PRODUKT	AVD.	GRUPP
P	2	25
BETR.		NR.
Turbo		26
E/F-Turbo		DATUM
		Okt.
		81

Service meddelande

Ny utformning av turbokompressor och avgasgrenrör

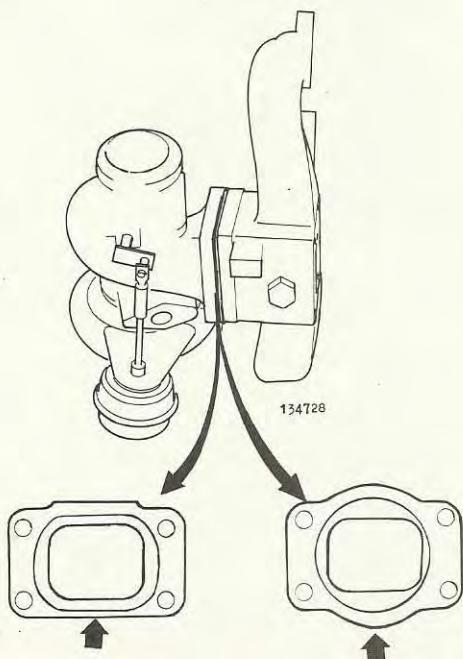
Packningen har utgått

Avgasgrenröret är utformat med en upphöjning som passar in i turbokompressorn, en så kallad labyrinttätning.

Ändringen har införts för att minska risken för läckage.

Detaljer av gammalt och nytt utförande får inte blandas.

Titta på turbokompressorns fläns mot avgasgrenröret.

Rak fläns = gammalt utförande
Buktad fläns = nytt utförande
